国立研究開発法人日本原子力研究開発機構原子力科学研究所
TRACY(過渡臨界実験装置)施設に係る廃止措置計画の
変更認可申請書

平成29年6月7日付け原規規発第1706076号をもって認可を受けた国立研究開発法人日本原子力研究開発機構原子力科学研究所TRACY（過渡臨界実験装置）施設に係る廃止措置計画に関し、次の事項を別紙のとおり変更する。

国立研究開発法人日本原子力研究開発機構
原子力科学研究所 TRACY（過渡臨界実験装置）施設に係る
廃止措置計画の変更
新旧対照表

図4-7 敷地内配置図

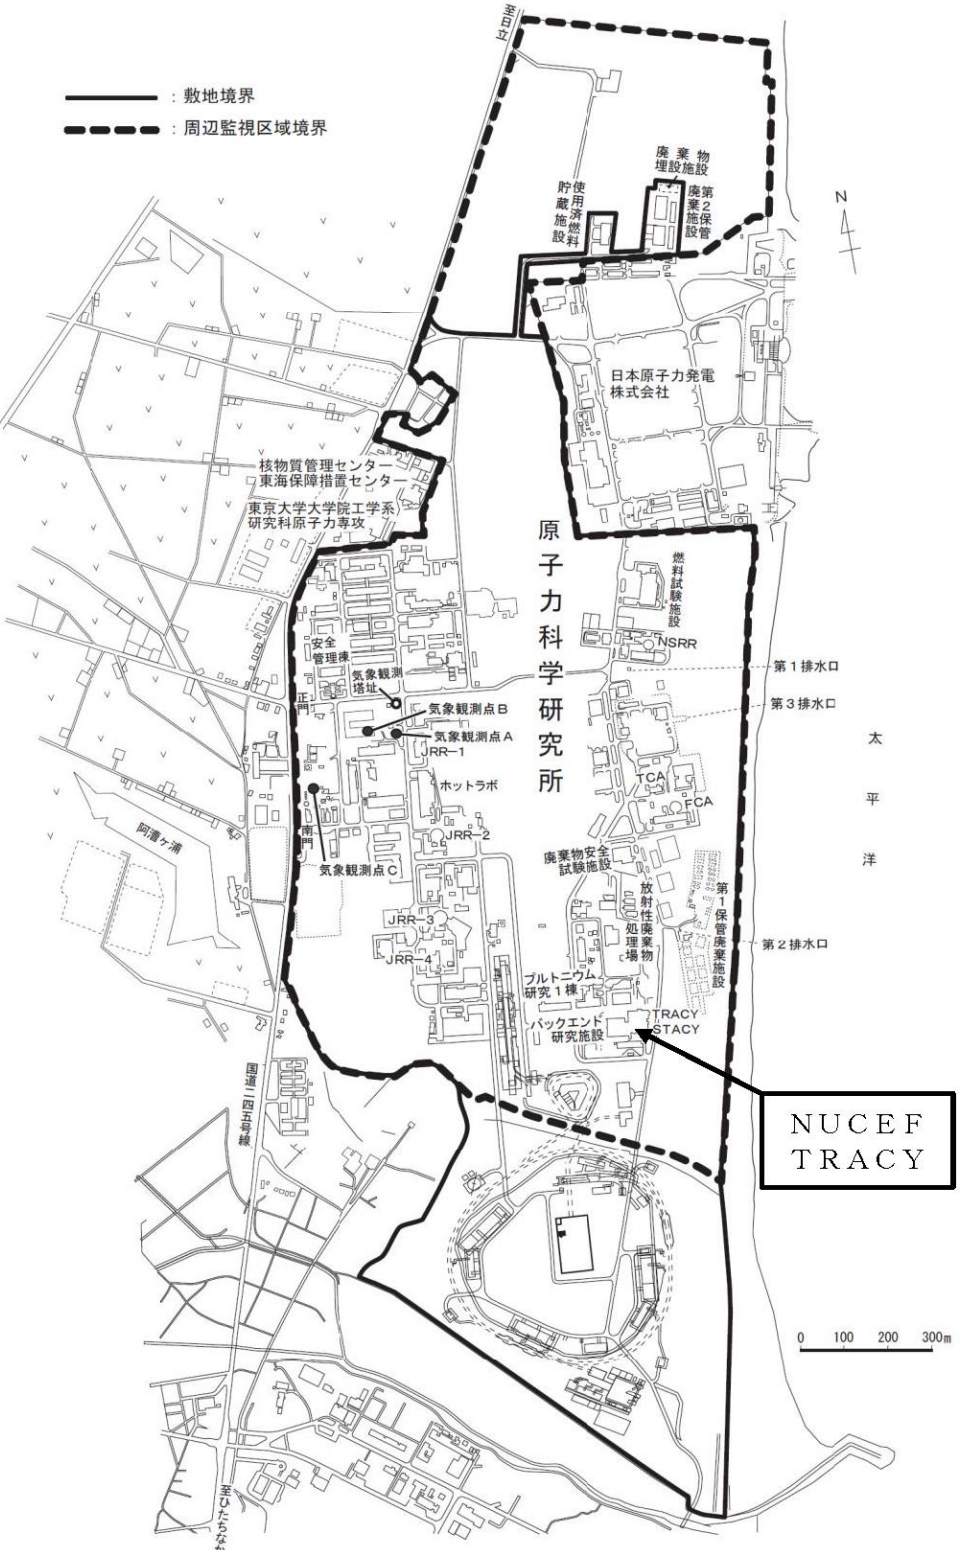
変更前	変更後	備考
	 <p>The map shows the layout of the TRACY facility and surrounding areas. A solid line indicates the original site boundary, and a dashed line shows the updated boundary. Key locations include the Nuclear Science Institute (原子力科学研究所), TRACY facility, and various experimental and storage buildings. A legend identifies the boundary types. A scale bar and north arrow are also present.</p>	<p>記載の適正化(図1より移動)</p>
